**INFORME TÉCNICO DE FISCALIZACIÓN AMBIENTAL**

**CERDOS PLANTEL CAMPESINO – AGRÍCOLA AASA**

**DFZ-2021-2237-XIII-RCA**

**Junio 2022**

Figura. 4

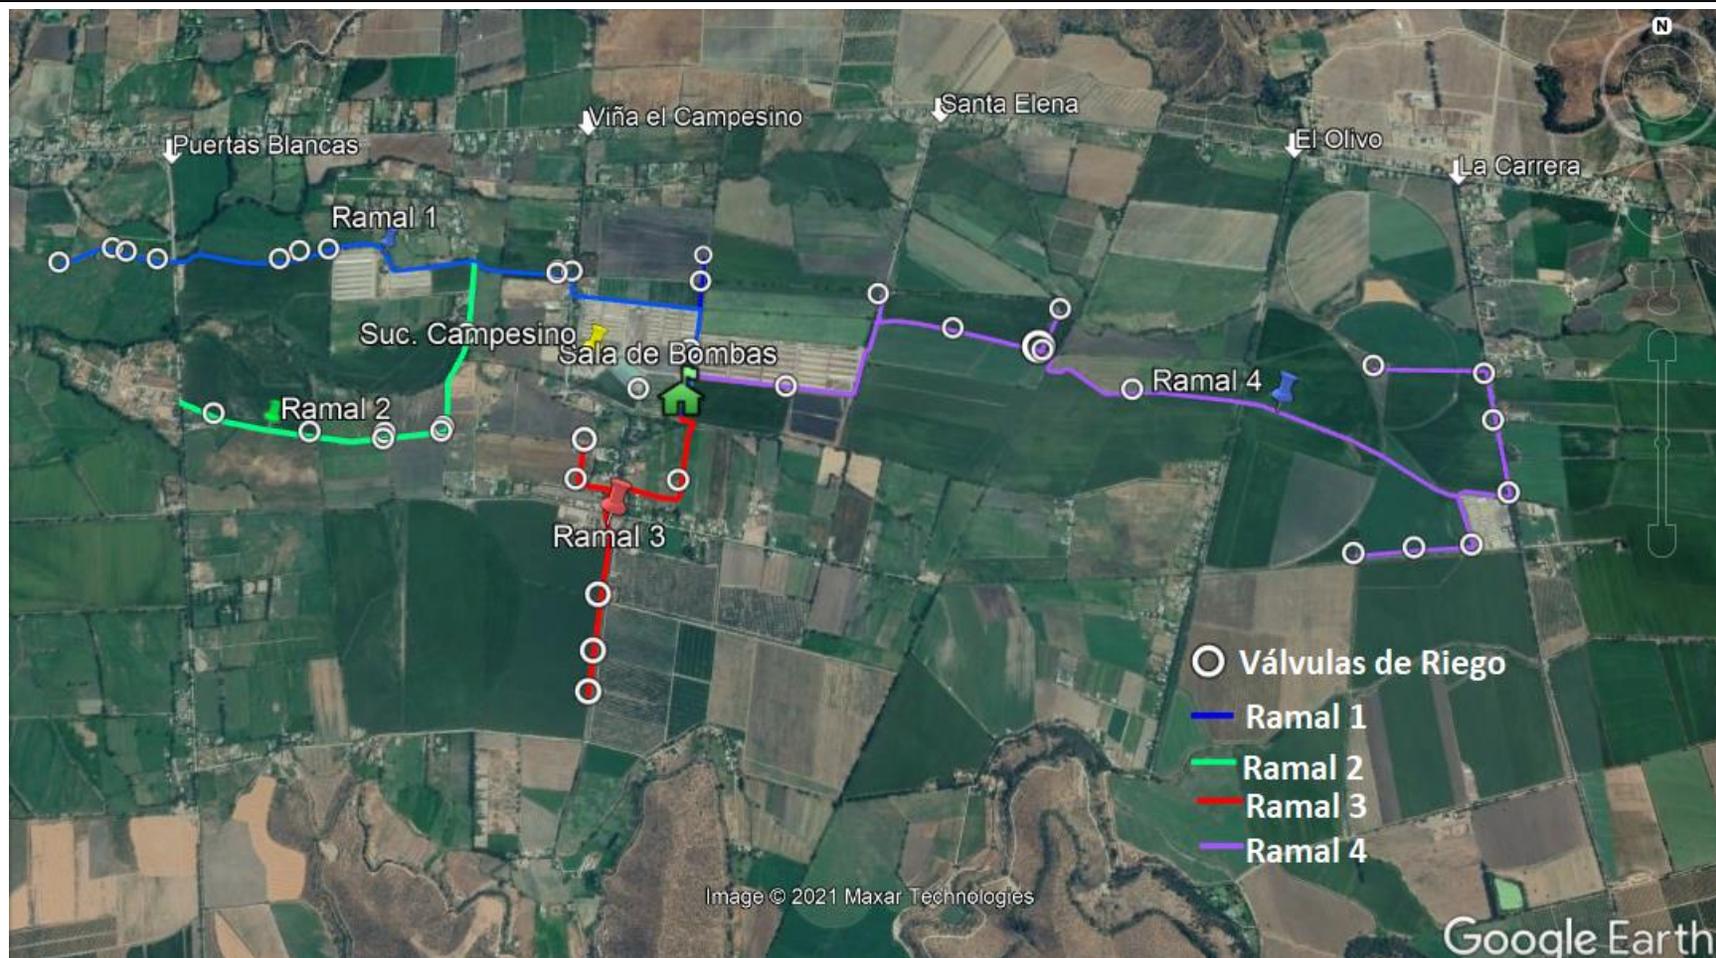
- g) El Plan de Mantenimiento Preventivo del Sistema de Fertirriego de Agrícola AASA Ltda. considera que al menos 1 vez al año se realiza el mantenimiento o cambio preventivo de: 1. Válvulas de aire, 2. Válvulas de riego y 3. Sistema de bombeo. Dicho documento fue informado por el titular en su carta del 19 de julio de 2021 y remitido a la SMA mediante el Sistema de RCA en la misma fecha, donde también adjuntó órdenes de compra y facturas que dan cuenta de la realización de las mantenciones comprometidas en los años 2019, 2020 y 2021. En la **Figura. 4** se muestra la ubicación espacial de los ramales de riego.
